京都大学複合原子力科学研究所の原子炉施設  
[京都大学臨界実験装置 (KUCA)] の変更に係る  
設計及び工事の計画の承認申請書

(KUCA 軽水減速炉心用低濃縮燃料要素の製作)  
(KUCA 固体減速炉心用低濃縮燃料要素の製作)

2022年6月24日

京都大学複合原子力科学研究所の原子炉施設  
[京都大学臨界実験装置(KUCA)]の変更に係る  
設計及び工事の計画の承認申請書

## ②の回答についての説明(軽水)

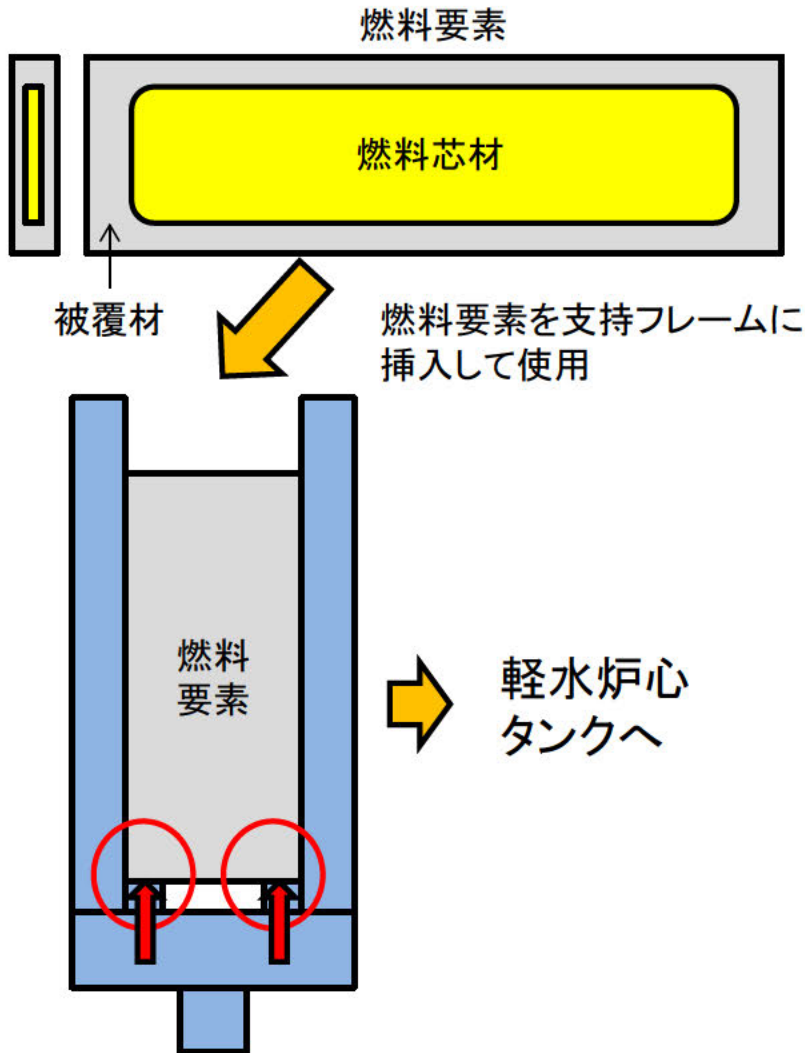
No.	質問内容
①	令和4年4月28日に承認した設置変更承認の後段規制全体のスケジュールの確認の観点から、低濃縮燃料要素の製作に加えて、低濃縮燃料要素を用いた炉心の運転開始までに予定している許認可申請(設工認、保安規定、使用前確認等)について全体計画を説明すること。
②	技術基準規則第22条(炉心等)の第1項、第2項について、申請書の添付においては、被覆材の附加荷重及び自重の応力評価しか説明されていない。例えば、STACYの設工認では、燃料の設計条件として最高使用圧力及び最高使用温度を申請書の本文に記載した上で、添付の説明書で運転時の圧力、温度、放射線、荷重等の説明がなされていることから、STACYの設工認を参考に、これらについて説明すること。
③	第21条(安全設備)第3項(想定される全ての環境条件における機能の発揮)については、補正申請において説明を追加すること。
④	運転するために最低限必要な燃料枚数について、設置変更承認申請書に記載の代表炉心を組める適切な製作枚数となっているかの観点から、どの程度になるか説明すること。
⑤	輸送時において燃料要素が変形あるいは破損する可能性などが考えられるが、事業所到着後に検査項目がない理由について説明すること。

申請書添付の適合性への説明書:第22条の説明を修正した。

燃料要素被覆材と燃料フレームが接する箇所(図の赤い部分)に加わる自重と水圧による負荷を考慮する

アルミニウム被覆材の耐力に対して十分に小さく、要求事項に適合する設計

# 質問①に対する参考資料

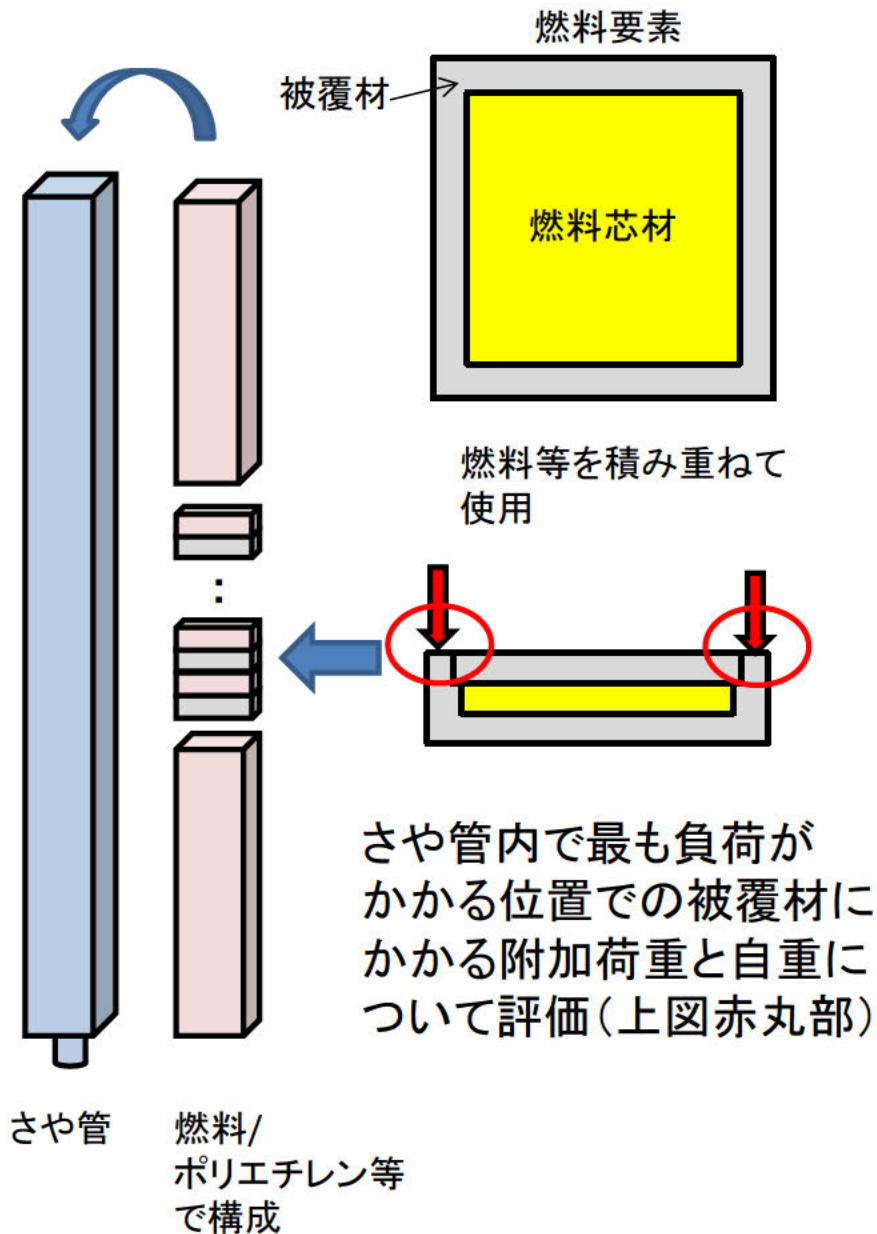
No.	質問内容
①	<p>【技術基準規則第22条第2項】</p> <p>技術基準規則第6条(地震による損傷の防止)を適合対象条項から除いているのであれば、技術基準規則第22条第2項「燃料体、減速材及び反射材並びに炉心支持構造物は、最高使用圧力、自重、附加荷重その他の燃料体、減速材及び反射材並びに炉心支持構造物に加わる負荷に耐えられるものでなければならない。」において、地震荷重を考慮しなければならない。これを適合性の資料に加えること。</p>

- 設置変更承認申請書の添付書類八の8-1-4-2節より燃料要素の耐震重要度分類はCであり、8-1-4-3節に記載されているとおり、「機器・配管系」Cクラスの地震力は水平震度1.2Ciより求められる。(次ページ参考資料第1、2パラグラフ参照)
- KUCAの耐震設計では $C_i=0.2$ (28京大施環化第269号 添付1 原子炉建屋の耐震性に関する説明書参照)として評価しているため、水平方向は自重 $\times 1.2 \times 0.2 =$ 自重 $\times 0.24$ の負荷が加わることになる。
- 「耐震設計に係る設工認審査ガイド」によると耐震重要度分類Cの「機器・配管系」については、水平方向は $1.2C_i$ ( $C_i$ :地震層せん断係数)であるが、鉛直方向は考慮しなくて良いことになっている。(次ページ参考資料の表参照)
- 仮に鉛直方向に水平方向と同じ地震力が働いた場合には、燃料要素にその燃料要素より上にある荷重に加えて、下方向の地震荷重が加わることになる。(評価結果は9ページ、10ページの質問①に対する参考資料を参照)

- 「基準地震動及び耐震設計方針に係る審査ガイド」(5.2.1節)によると、機器・配管系の静的地震力について「耐震重要度分類の各クラスの地震力は、上記5.2.1節に示す地震層せん断力係数に施設の重要度分類に応じた係数(Cクラスの場合は1.0)を乗じたものを水平震度とし、当該水平震度及び上記5.2.1の鉛直震度をそれぞれ20%増しとした震度から求めること。」と記載されている。
- 「耐震設計に係る設工認審査ガイド」(2.3節 設計用地震力の算定)によると、具体的な地震力は下記のようになる。
